Nummer	0036
Versie:	1.0
Datum:	22-10-2020
Opsteller:	VRA Maarten Bakker (v0.3 d.d. 17-09-2020) (i.s.m. MET, GVB, ZAD) ZAD Emiel Vergouw & Frank Jacobsen (v1.0 d.d. 22-10-2020)

Titel wijziging:	Realisatie overloopwissel ten oosten van RAI onderbrengen in scope ZAD
Aanleiding wijziging:	In het OGO van 4 maart 2020 is ingestemd met een aantal werkhypotheses, die vervolgens in het bestuurlijk overleg van 25 maart 2020 zijn bekrachtigd. Eén daarvan is de bouwfasering en lay-out metroporen en betreft: verwijderen overloopspoor (M4o) Ringlijn + inbrengen overloopwissels + aanpassing metro lay-out oostzijde & aansluiting op emplacement.. Aanleiding voor voornoemde aanpassing in de metropoor lay-out is dat het Integraal Voorontwerp (IVO) van ZuidPlus een aantal knelpunten in de bouwfasering kende. Door Zuidasdok is daarom vanaf december 2019 – samen met GVB, VRA, en MET – een alternatieve bouwfasering voor de metroporen uitgewerkt die het werk eenvoudiger en veiliger maakt. Ook zijn hierin twee door gemeente Amsterdam voorgestelde optimalisaties in de eind lay-out van het metropoor meegenomen. Het OGO heeft ingestemd met de aanpassingen omdat dit de bouwfasering van de OVT robuuster en eff

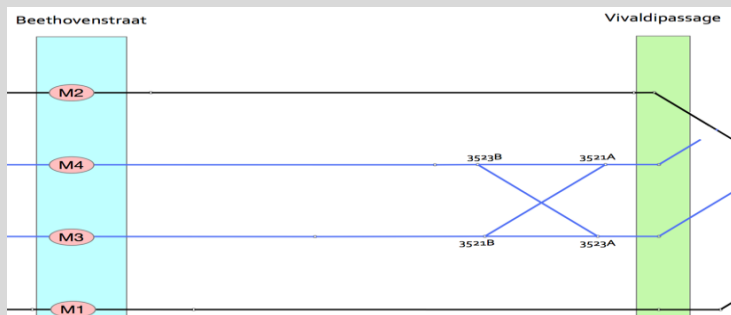
Beschrijving	Conform geoptimaliseerde spoorlay-out Metro komt de kruisende verbinding (van 1831A naar 1807B) zoals weergegeven in figuur 1 te vervallen. Huidige situatie (figuur 1)  Door het laten vervallen van de kruisende verbinding vervalt plaatselijk de functionaliteit om de ringlijn te kunnen bijsturen door middel van linker spoor rijden. Grote voordeel van de optimalisatie is dat de kans op verstoring

Toekomstige situatie (figuur 2)

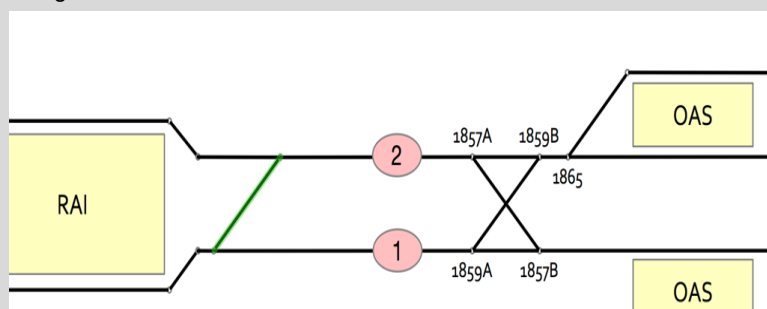
(ringlijn i.c.m. NZL) afneemt en daarmee de robuustheid van het vervoersysteem sterk zal toenemen (figuur 2).

Het opheffen van de overloop tussen de Ringlijnsposen moet daarom gecombineerd worden met de realisatie van een **nieuwe** overloopverbinding.

Gegeven de bestaande spoorlay-out kan deze het beste ten oosten (rechts) van station RAI worden gebouwd. Met deze verbinding blijft de mogelijkheid bestaan voor enkel spoor-rijden in bepaalde situaties zoals bij verstoringen of TBGN's. De verbinding maakt het mogelijk om linker spoor te rijden tussen RAI en Amstelveenseweg.
